VORABZUG

Projektkurztitel: **GPL** Plannummer: **N.D.ST.01.02** Index: **/**

Zeichnung: **Leitdetail Stütze** Datum: **02.09.2026**
Planstatus: **Vorabzug**
Längsrichtung
EG zu 1. OG
Achse A/3, 4, 5, 6
Planungsstand: **Ausführungsplanung**
Maßstab: **1:5**
gez: **pk**

Projekt: **Gymnasium Paulinum**
Am Stadtgraben 30 48143 Münster

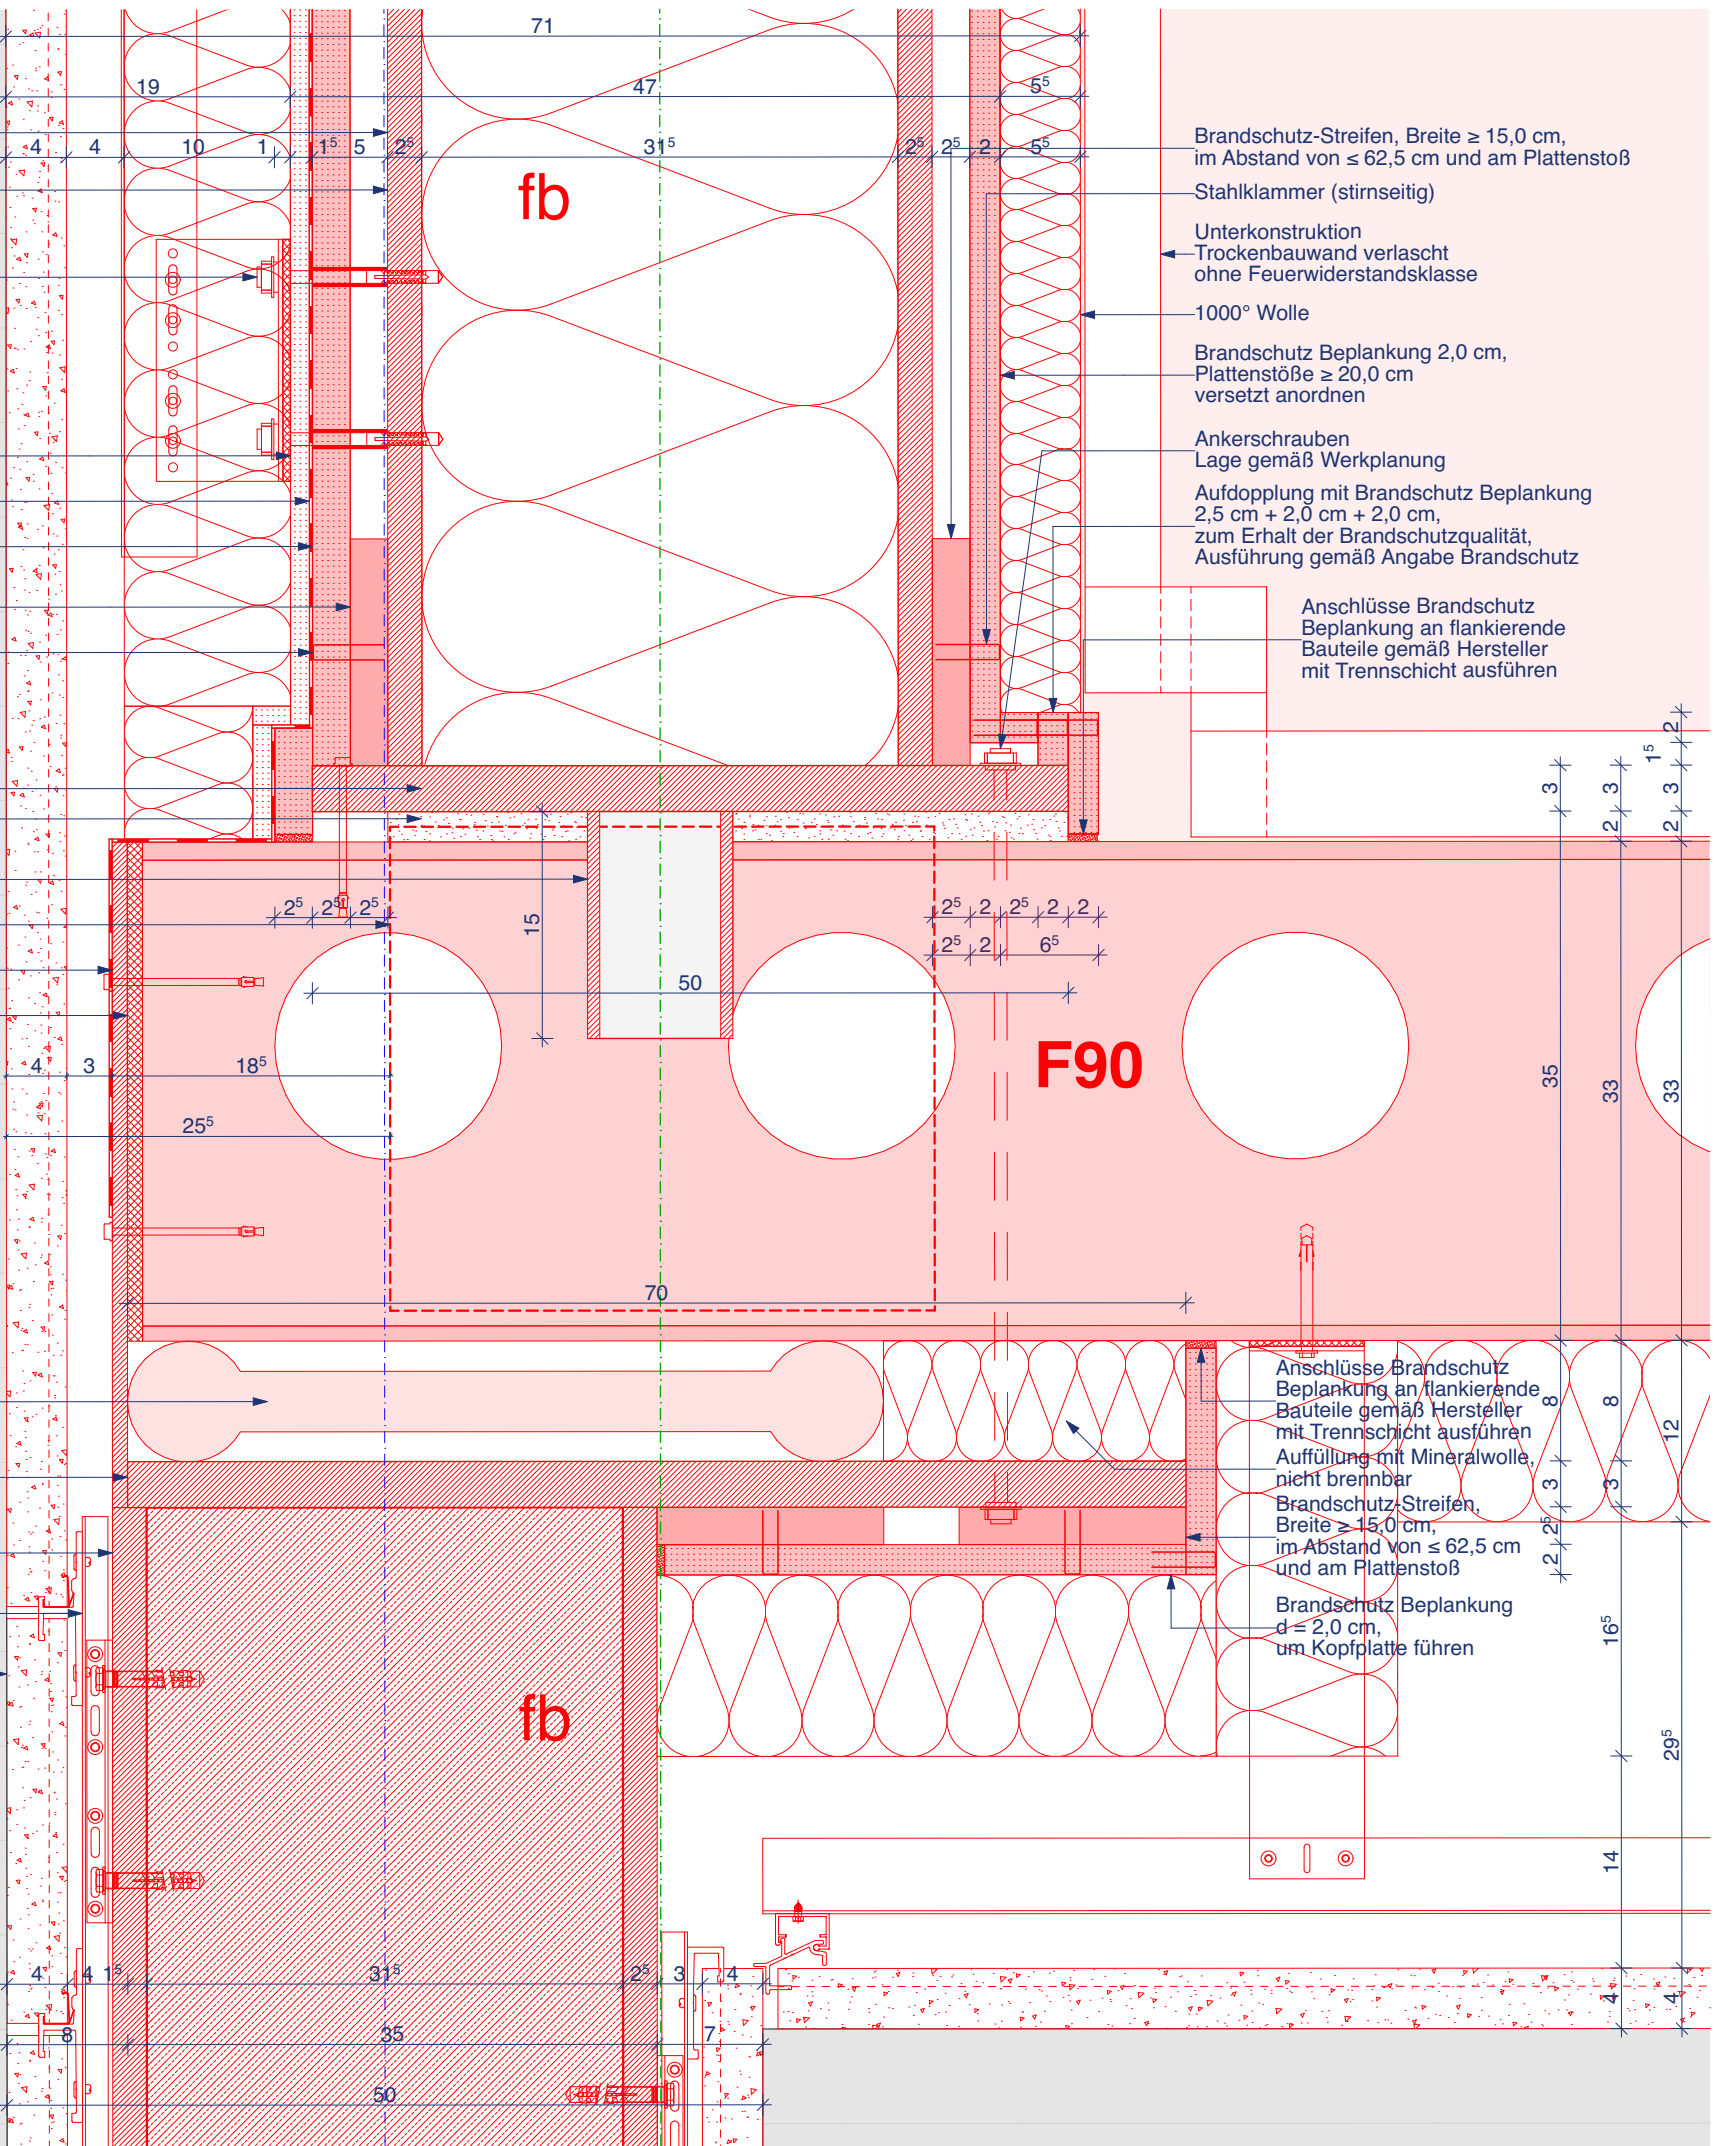
Deckplatte ausreichend für Brandschutz?
